RESOLUCIÓN DE DUDAS - LICITACIÓN CRI HORT DE LA VILA

Fecha: 04/08/2023

PROJECTE EXECUTIU
REFORMA PARCIAL DEL CRI HORT DE LA VILA

PLÀNOL
DG.01 - Arquitectura. Estat Actual

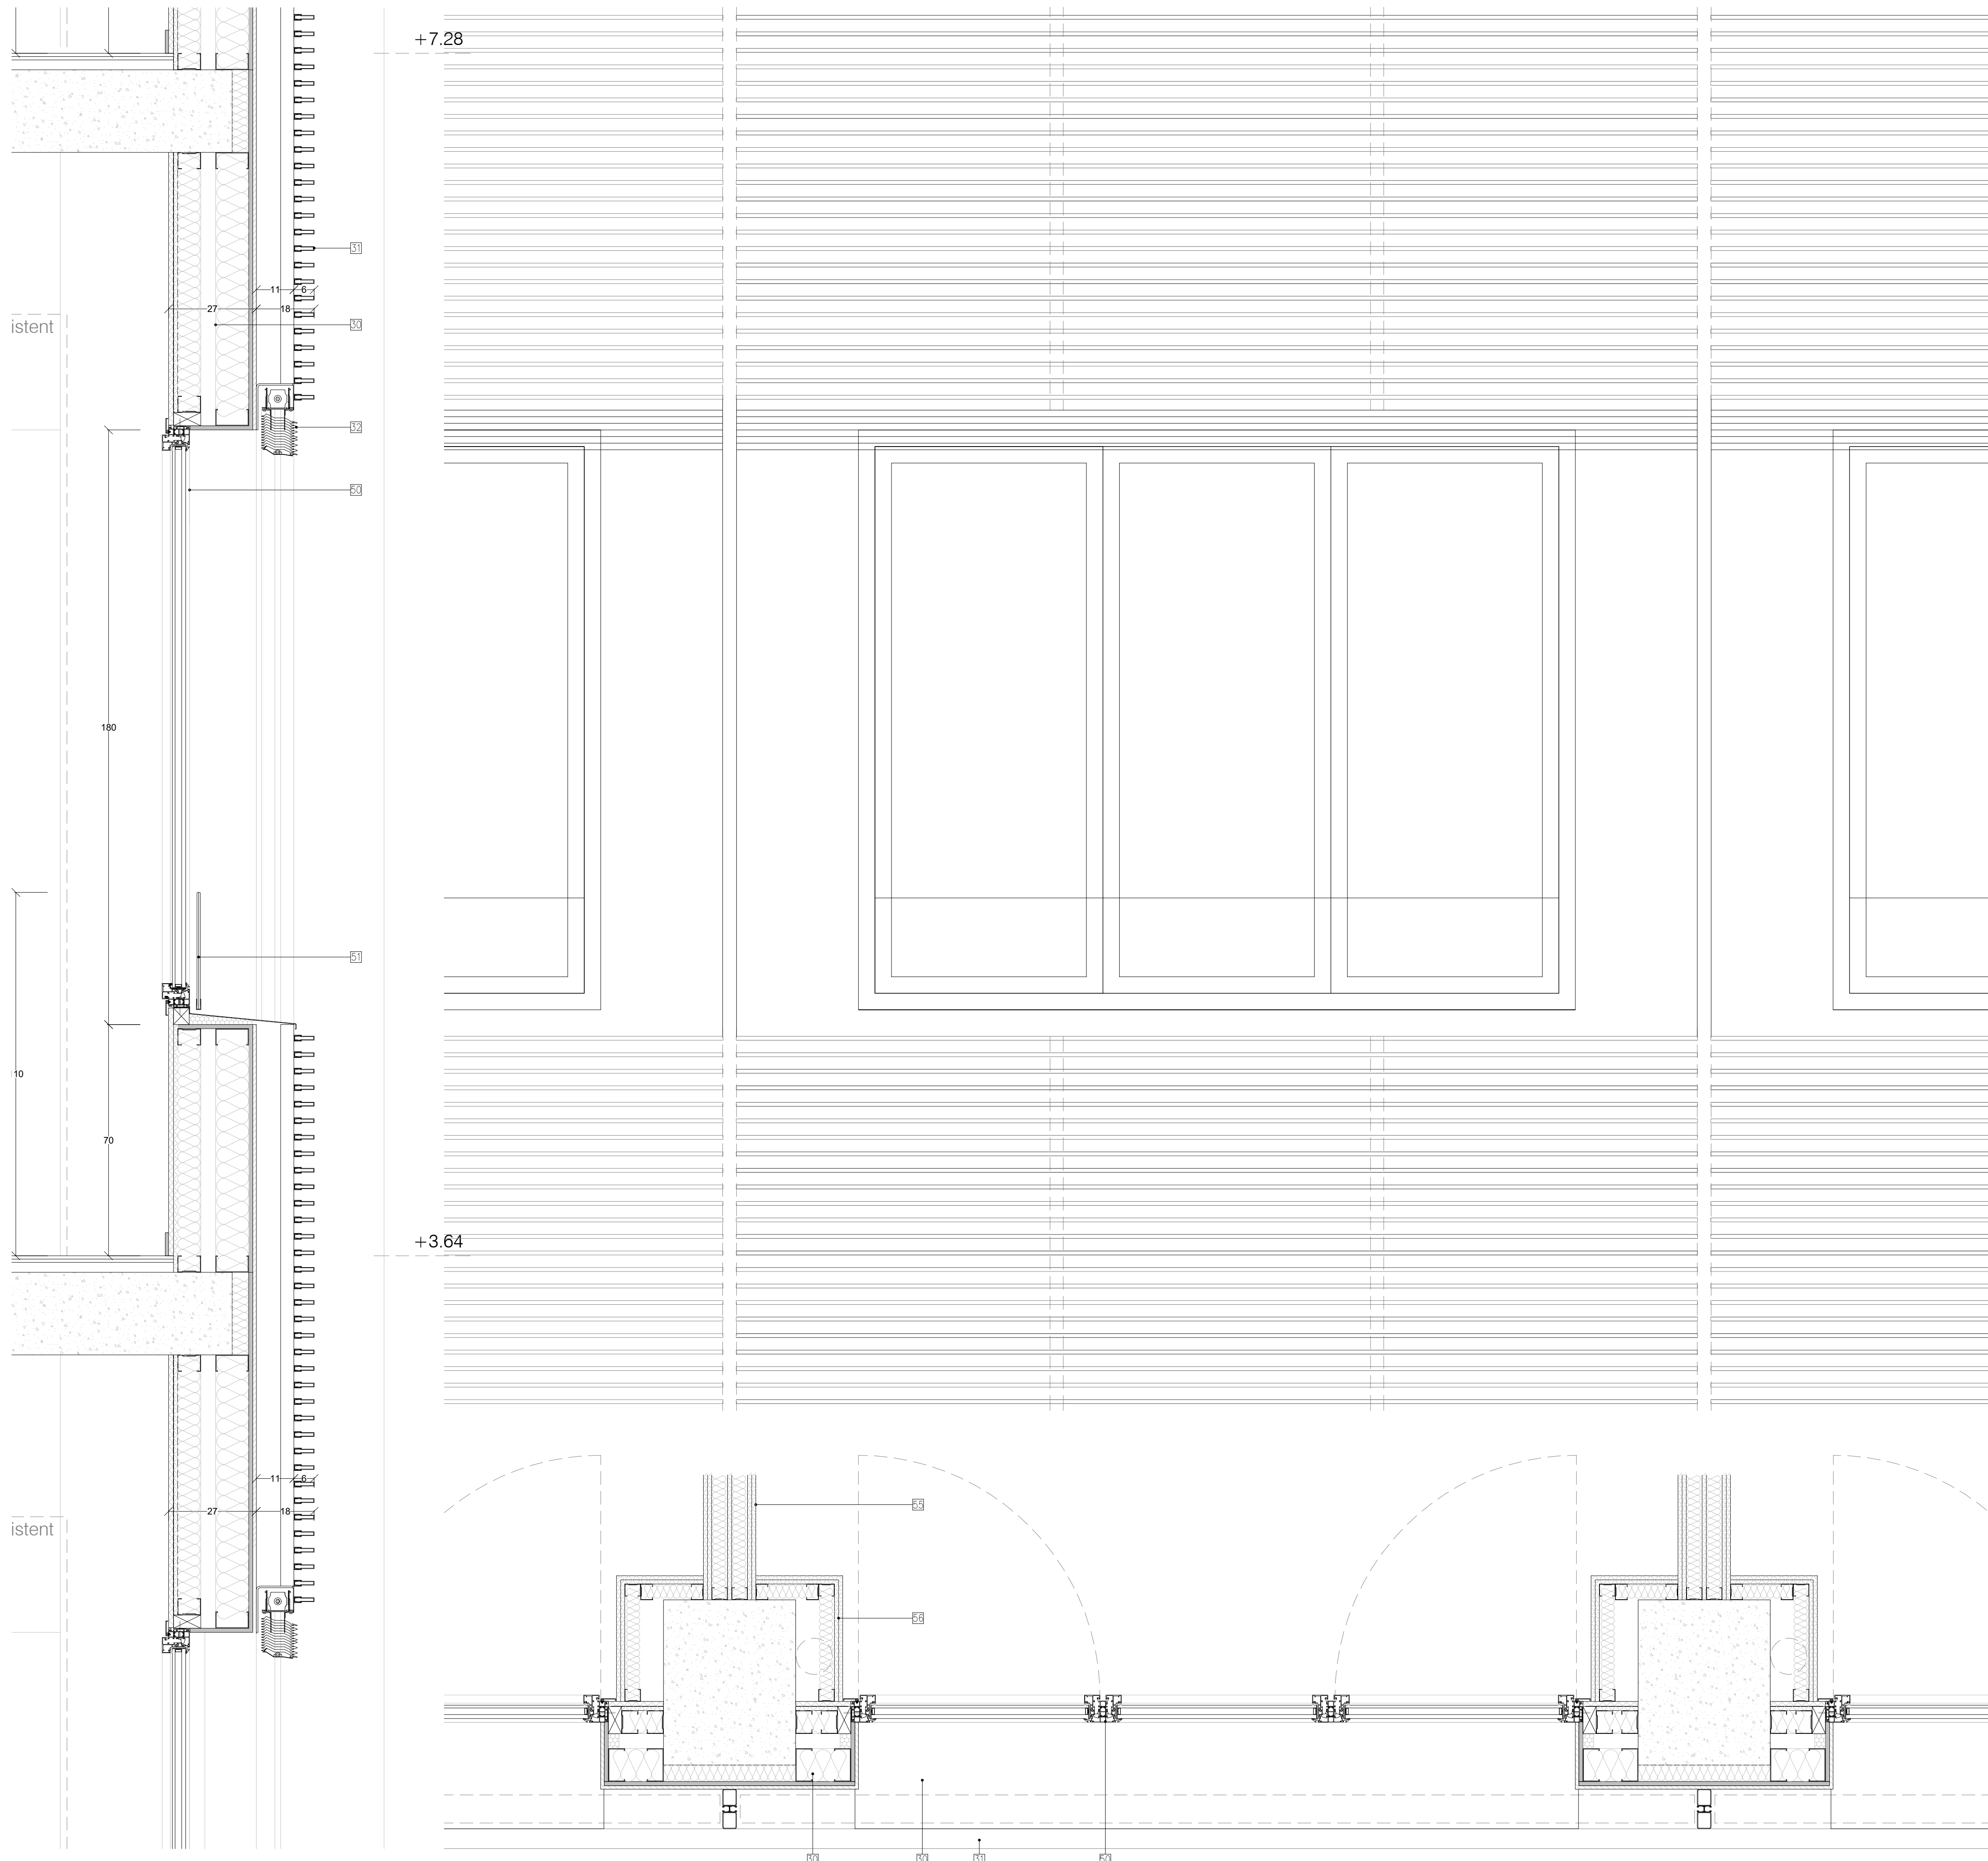
PR.2	2. PLANO DE PLANTA BAJA En el proyecto no he encontrado ningún plano de planta baja, la planta que nos has dicho que quedará vacía y a nuestra disposición a la espera de poder ser remodelada. ¿Podrías pedir a los arquitectos un plano de esta planta?	No se actúa directamente en Planta Baja. Sólo en planta 1ª y 2ª. Las incidencias en Planta Baja y cubierta son las derivadas de los trabajos sobre los bajantes o ventilaciones. Adjuntamos plano 01-00 con la información del estado actual de la Planta Baja.	AHEAD PSP
PR.3	3. CIMENTACIONES PÉRGOLA CUBIERTA No hay detalles de la unión de las cimentaciones de la pérgola de la cubierta con la propia estructura del edificio. En la descripción de la partida habla de datos de hormigón de 40x40x50 cm. ¿Estos datos van simplemente apoyados en el pavimento de cubierta?	La pérgola se ejecutará con las bases de hormigón como soporte. Se tendrá que garantizar la conexión con la estructura existente y la restauración de la impermeabilización.	AHEAD PSP

NÚM. PLÀNOL
IE-10

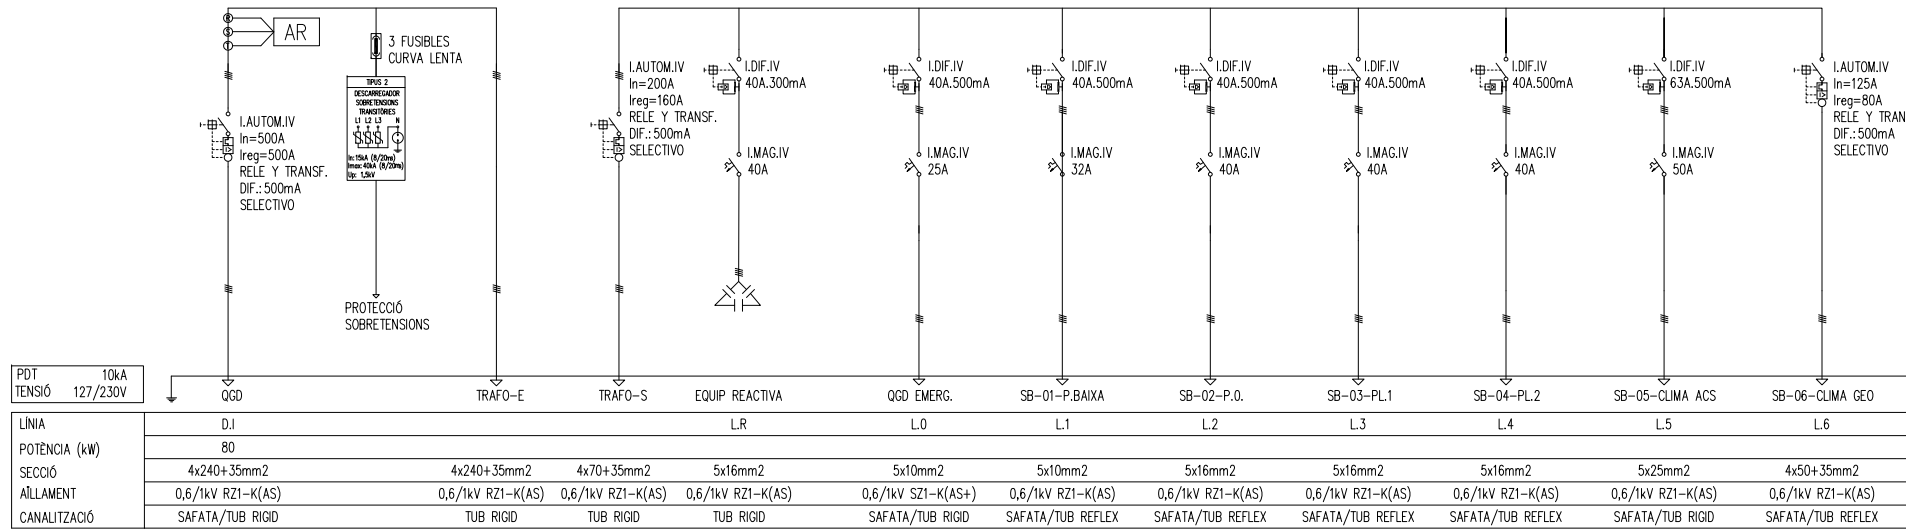
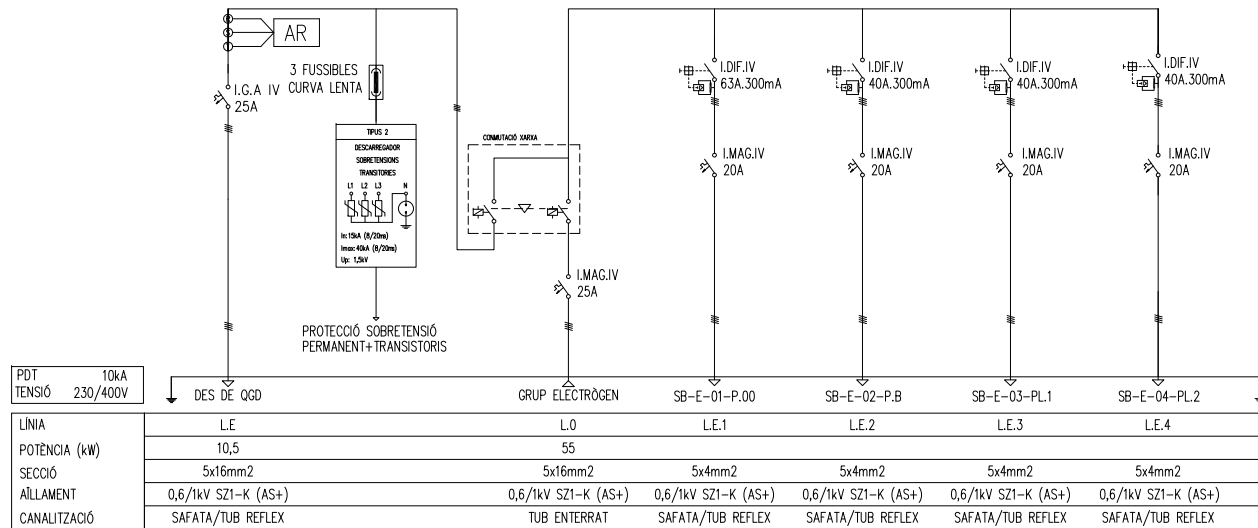
PR.4	4.CELOSIAS Necesitaría planos de fachada con el despiece de las celosías y persianas graduables. En proyecto, en los planos de fachada no aparecen las celosías y persianas.	En el Plano plano C 1-04 está el esquema que se tendrá que desarrollar	AHEAD PSP
PR.5	Echamos de menos los esquemas unifilares eléctricos y quadros eléctricos.	Se adjunta PDF con los planos	ORDEIC
